**Avis délibéré de la mission régionale d'autorité
environnementale sur le renouvellement du parc éolien
de Marsanne, présenté par la société CEPE, ainsi que la
mise en compatibilité du plan local d'urbanisme de
Marsanne (26)**

Avis n° 2021-ARA-AP-1238

Avis délibéré le 3 décembre 2021

Illustration 3: Zonage du PLU après modification

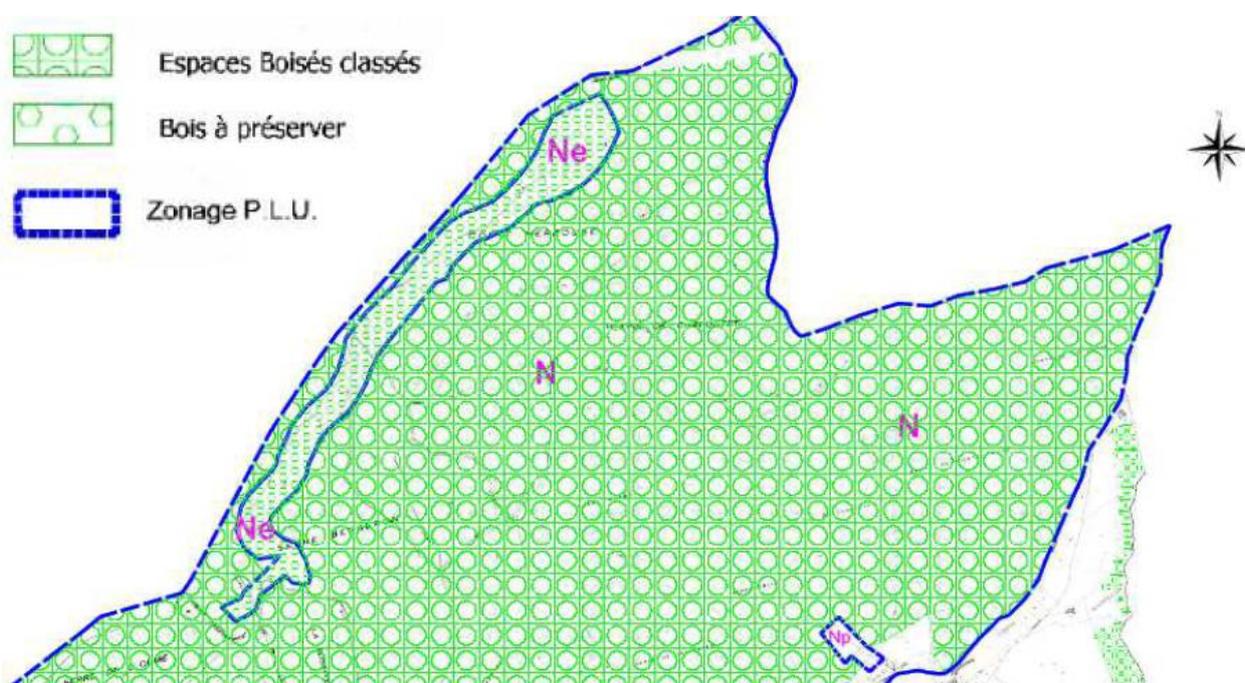
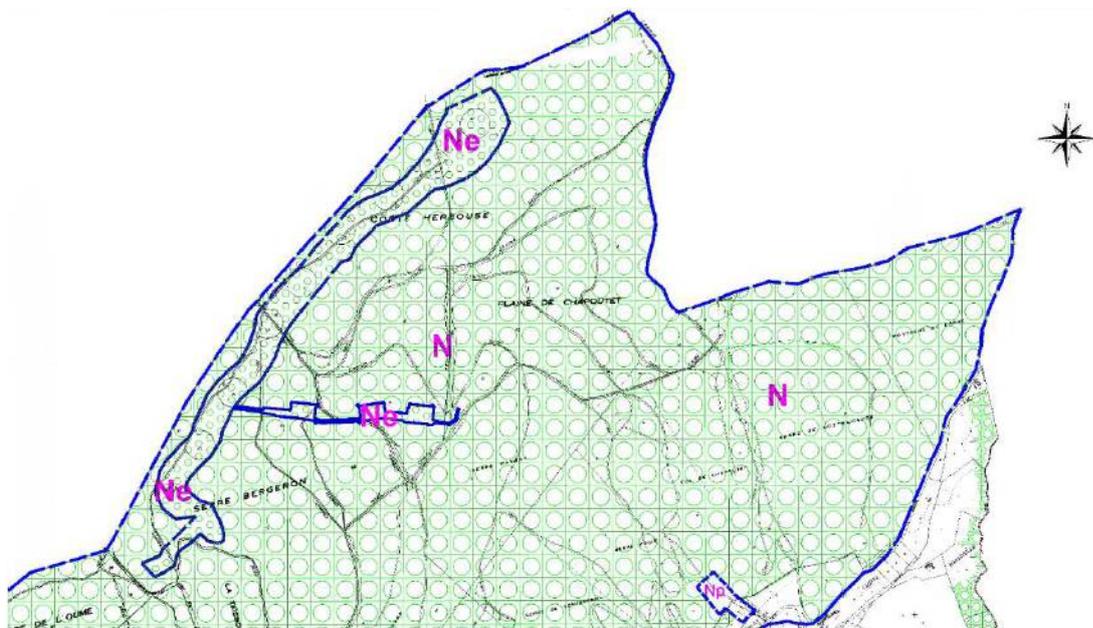
Le nouveau secteur Ne suit au plus près l'implantation des plateformes des éoliennes, ce qui est positif en termes de consommation d'espace.

Cependant, le secteur Ne existant aurait pu bénéficier d'une telle optimisation, à titre de mesure de réduction de la mise en compatibilité, par la réduction de sa surface au strict nécessaire à la ré-implantation des 3 autres éoliennes du parc, ainsi que pour les 2 éoliennes appartenant au parc éolien de la Teissonnière.

L'Autorité environnementale recommande d'étayer le choix effectué de ne pas réduire le secteur Ne déjà existant sur le modèle du nouveau secteur Ne, au plus près de l'implantation des éoliennes et des aménagements associés, à titre de mesure de réduction des incidences de la mise en compatibilité du PLU.
